Fahrradverkehr attraktiver gestalten – Haltlinien auf Radwegen an Ampelanlagen verbessern

BA-Antrags Nr. 14-20 / B 07073 des Bezirksausschusses
des Stadtbezirkes 17 – Obergiesing vom 12.11.2019

Detail der Lichtsignalanlage Candid-/ Grünwalder Straße

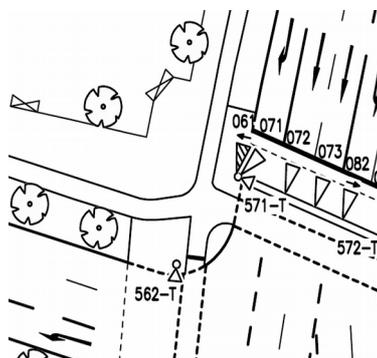
Radfahrende, welche auf solchen baulich abgesetzten Radwegen die jeweiligen Fahrbahnen queren wollen, haben entweder eigene Radverkehrssignale, oder die dortigen kombinierten Fußgänger-/Radfahrersignale zu beachten. Die für diese Signale geltende Haltlinie befindet sich in unmittelbarer Nähe der dortigen Fahrbahnkante. Von dieser Position aus wurden auch die sicherheitsrelevanten Schutzzeiten berechnet und von dieser Position aus, ist das für die dortigen Radfahrenden geltende Signal gut zu erkennen und zweifelsfrei zuordenbar. Neben den Radfahrenden, welche den Knoten in gerader Linie queren wollen, werden an besagter Signalstelle auch die aus der Querrichtung kommenden Radfahrenden - welche nach Links abbiegen - signaltechnisch gesichert geführt. Allein schon deshalb muss die dortige Haltlinie zwingend erhalten bleiben.

Da eine Haltlinie lediglich in Verbindung mit einem eindeutig zuordenbarem Signal eine rechtsverbindliche Bedeutung hat, ist eine wie im Antrag angeregte Verlegung der Haltlinie auf Höhe der Haltlinie des Fahrverkehrs signaltechnisch nicht angezeigt. Die Signale des parallelen Fahrverkehrs haben aufgrund der baulichen Trennung zwischen Fahrbahn und Radweg auch keine rechtliche Relevanz für Radfahrende.

An einer wie im Antrag genannten „kreuzungsfernen“ Stelle wäre das für die dortigen Radfahrenden geltende Signal somit nicht mehr zweifelsfrei zuordenbar bzw. nur mehr sehr eingeschränkt erkennbar. Außerdem hätte eine Rückverlegung der besagten Haltlinie, sofern die Wahrnehmbarkeit des entsprechenden Signals überhaupt noch möglich wäre, auch den großen Nachteil, dass jeder Radfahrende, welcher den Kreuzungsbereich selbst gar nicht queren möchte, sondern vorher nach rechts abbiegen will, dies nur noch während der angezeigten Grünzeit regelkonform ausführen dürfte. Zu jedem anderen Zeitpunkt würde dies dann nämlich einen Rotlichtverstoß bedeuten, welcher entsprechend geahndet werden könnte.

Das Kreisverwaltungsreferat sieht deshalb auch von einer Dopplung/Verlegung besagter Haltlinien für Radfahrende ab.
